ECE/TRANS/WP.29/2006/26
19 December 2005

Всемирный форум для согласования правил
в области транспортных средств (WP.29)

ПРЕДЛОЖЕНИЕ ПО ПРОЕКТУ ПОПРАВОК К СЕРИИ 02 ПРАВИЛАМ № 107

(Транспортные средства M₂ и M₃)

"Рис. 1

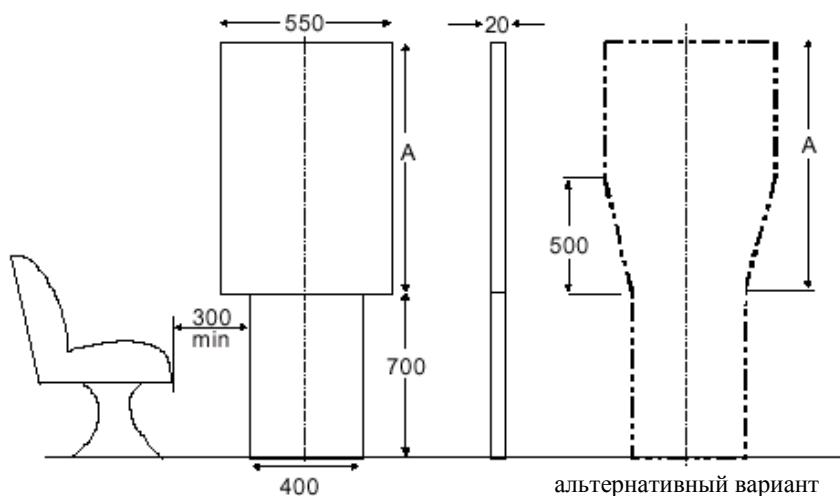
Рис. 1 и текст под ним изменить следующим образом:

ДОСТУП К СЛУЖЕБНЫМ ДВЕРЯМ

Классы I, II и III: A = 1 100 мм

Классы А и В: A = 950 мм

Число пассажиров	≤ 22		> 22		
Классы	A	B	I	II	III
Размер A (мм)	950	700	1 100	950	850
Общая высота двойного щита	1 650	1 400	1 800	1 650	1 550

"Рис. 5

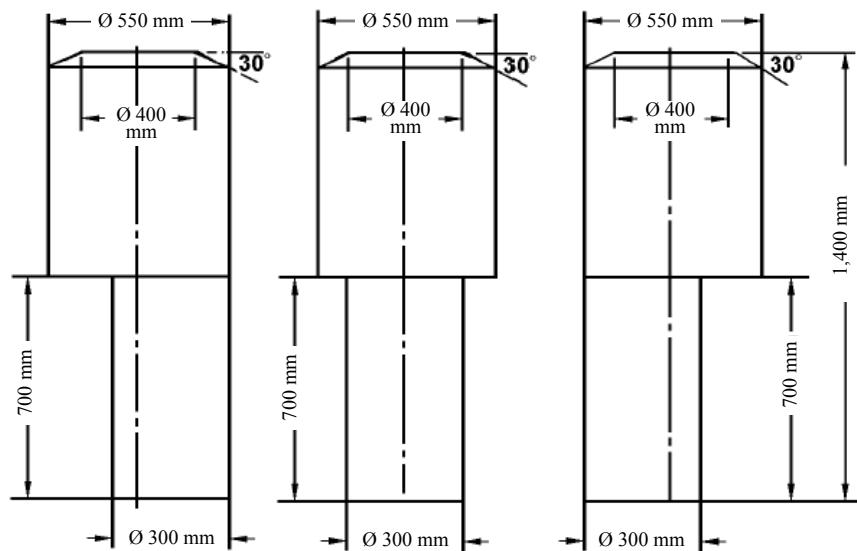
Рис. 5 изменить следующим образом:

ДОСТУП К ЗАПАСНЫМ ДВЕРЯМ

"Рис. 6

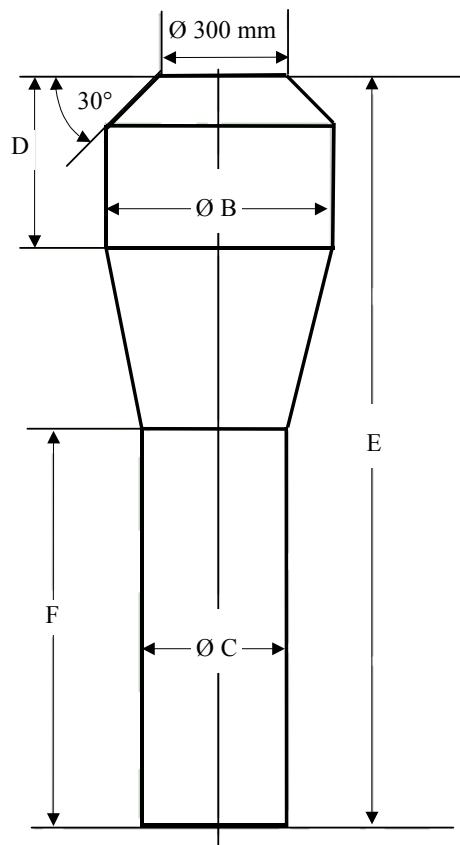
Рис. 6 и текст под ним изменить следующим образом:

Один этаж					
Класс	B (мм)	C (мм)	D (мм)	E (мм)	F (мм)
A	550	350	500 <u>4/</u>	1 900 <u>4/</u>	900
B	450	300	300	1 500	900
I	550	450 <u>3/</u>	500 <u>4/</u>	1 900 <u>4/</u>	900
II	550	350	500 <u>4/</u>	1 900 <u>4/</u>	900
III	450	300 <u>2/</u>	500 <u>4/</u>	1 900 <u>4/</u>	900
Два этажа					
I	LD	550	450 <u>3/</u>	500	1 800 <u>1/</u>
	UD	550	450 <u>3/</u>	500	1 680
II	LD	550	350	500	1 800 <u>1/</u>
	UD	550	350	500	1 680
III	LD	450	300 <u>2/</u>	500	1 800 <u>1/</u>
	UD	450	300 <u>2/</u>	500	1 800

- 1/ Общая высота контрольного устройства может быть уменьшена (посредством уменьшения высоты нижнего цилиндра):
- a) с 1 800 мм до 1 680 мм в любой части основного прохода нижнего этажа позади поперечной вертикальной плоскости, расположенной на расстоянии 1 500 мм перед центральной линией задней оси (крайней задней оси в случае транспортных средств, имеющих более одной задней оси),

- b) с 1 800 мм до 1 770 мм в случае служебной двери, которая расположена перед передней осью в любой части основного прохода, расположенного между двумя поперечными вертикальными плоскостями, проходящими на расстоянии 800 мм перед центральной линией передней оси и позади нее.

- 2/ 220 мм в случае сидений, имеющих конструкцию, допускающую их перемещение в боковом направлении (см. пункт 7.7.5.3).
- 3/ Диаметр нижнего цилиндра может быть уменьшен с 450 мм до 400 мм в любой части основного прохода, находящейся позади наиболее выдвинутой вперед из следующих двух плоскостей:

4/ Высота верхнего цилиндра и, следовательно, общая высота могут быть уменьшены на 100 мм в любой части основного прохода, находящейся позади:

"Рис. 8

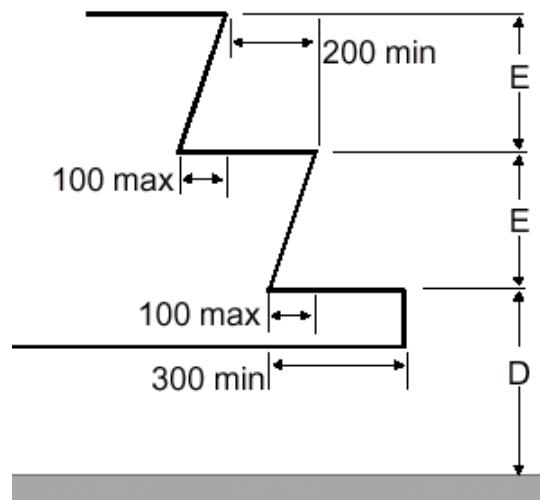
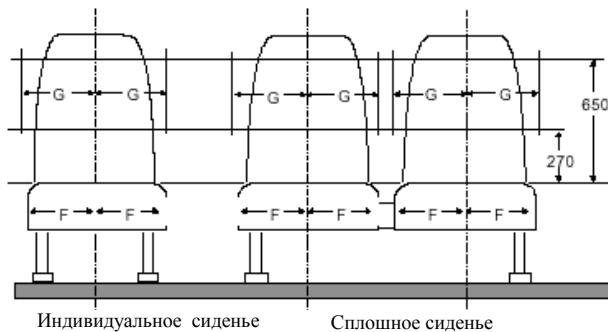
Рис. 8 и текст под ним изменить следующим образом:

Классы		I и A	II, III и B
Первая ступенька от поверхности земли "D"	Макс. высота (мм)	340 <u>1/</u>	380 <u>1/ 2/ 5/</u>
	Мин. глубина (мм)	300 <u>*</u> /	
Другие ступеньки "E"	Макс. высота (мм)	250 <u>3/</u>	350 <u>4/</u>
	Мин. высота (мм)	120	
	Мин. глубина (мм)	200

*/ 230 мм для транспортных средств вместимостью не более 22 пассажиров.

1/ 700 мм для запасной двери.

1500 мм для запасной двери на верхнем этаже двухэтажного транспортного средства.

Макс. 850 мм для запасной двери на нижнем этаже двухэтажного транспортного средства.

2/ 430 мм для транспортного средства только с механической подвеской.

3/ 300 мм для ступенек у двери за самой задней осью.

4/ 250 мм в основных проходах транспортных средств вместимостью не более 22 пассажиров.

5/ По крайней мере, для одной служебной двери; 400 мм для других служебных дверей.

Примечание: 1. В случае двойных дверей ступеньки в каждой половине прохода должны рассматриваться отдельно.

2. Значение "E" необязательно должно быть одинаковым для каждой ступеньки".

Рис. 9А

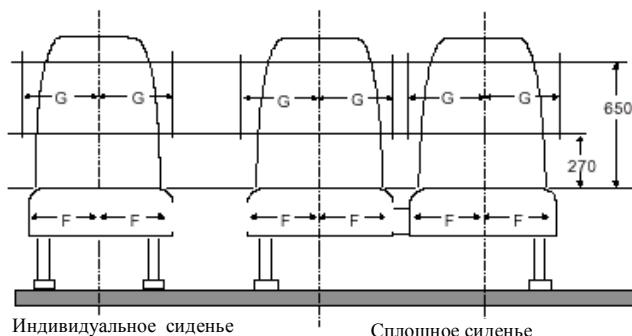
"Рис. 9

G (мм) мин.	
F (мм) мин.	Сплошные сиденья	Индивидуальные сиденья
200	200	200

"Рис. 15

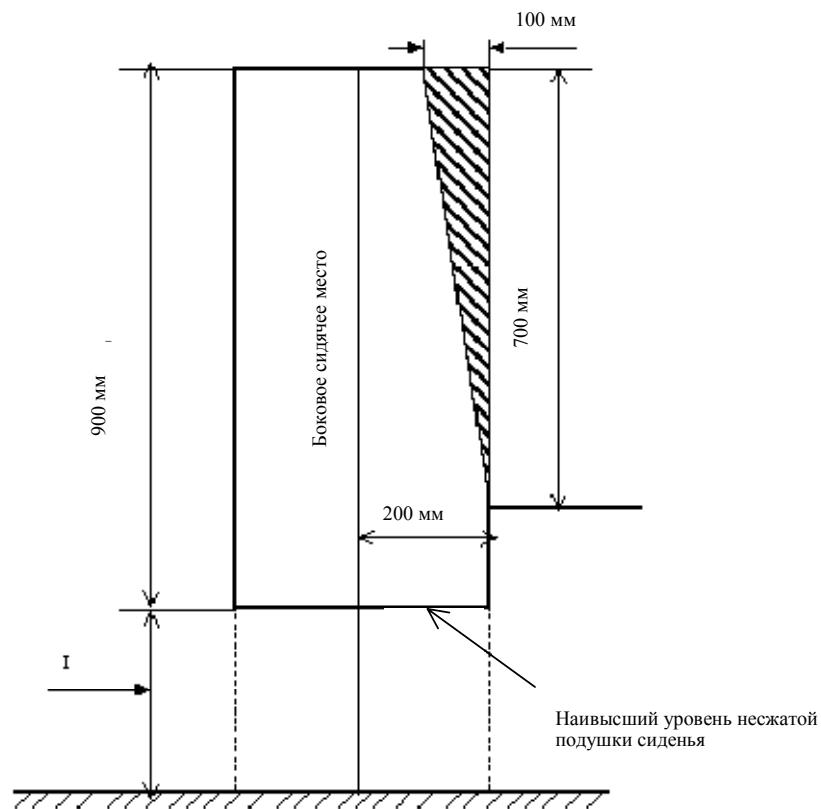
Рис. 15, внести следующие изменения и включить следующую таблицу:

I (мм)
400-500
(для классов А, В, I и II минимум 350 мм в местах расположения надколесных дуг и моторного отделения (моторных отделений))

"Рис. 20

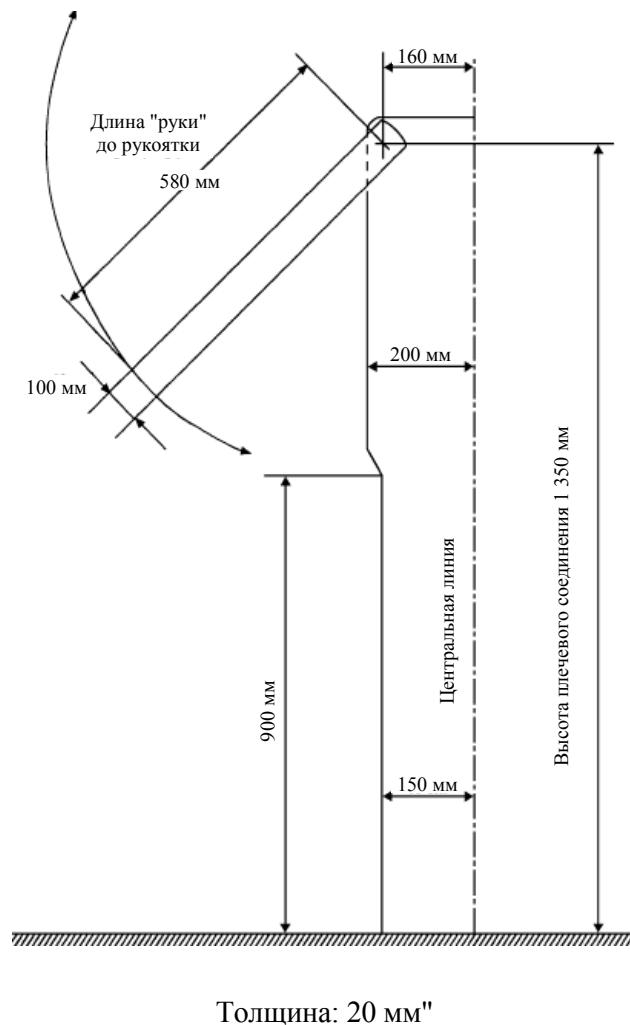
Рис. 20 изменить следующим образом:

"Рис. 24

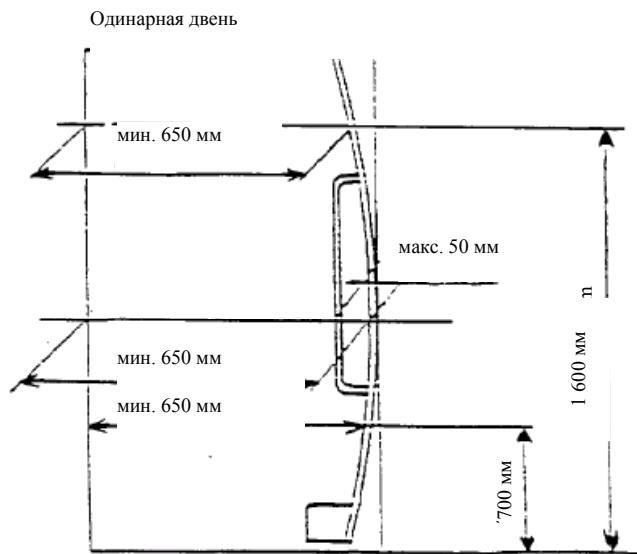
Включить следующие новые рисунки 24-26:

"7.6.3.1 Для выходов различных типов должны соблюдаться следующие минимальные размеры, определяющие свободный доступ (см. также приложение 4, рис. 24):

Класс I	Классы II и III	Примечания	
Служебная дверь	Дверной проем	Высота (мм)	1 800	1 650	-	
		Ширина (мм)	одинарная дверь: 650 двойная дверь: 1 200		Этот размер может быть уменьшен на 100 мм, если измерение производится на уровне поручней. Требуемая ширина свободного доступа должна обеспечиваться на высоте от 700 до 1 600 мм по отношению к уровню первой ступеньки (см. приложение 3, рис. 24)	
Запасная дверь		Высота (мм)	1 250	-		
		Ширина (мм)	550			
Запасное окно		Площадь (мм ²)	400 000	В это отверстие должен вписываться прямоугольник 500 x 700 мм		
Запасное окно, расположенное в задней торцевой части транспортного средства, если заводом-изготовителем не предусматривается запасного окна с вышеуказанными минимальными размерами.		В проем запасного окна должен вписываться прямоугольник высотой 350 мм и шириной 1 550 мм. Углы этого прямоугольника могут быть закруглены, причем радиус кривизны не должен превышать 250 мм.
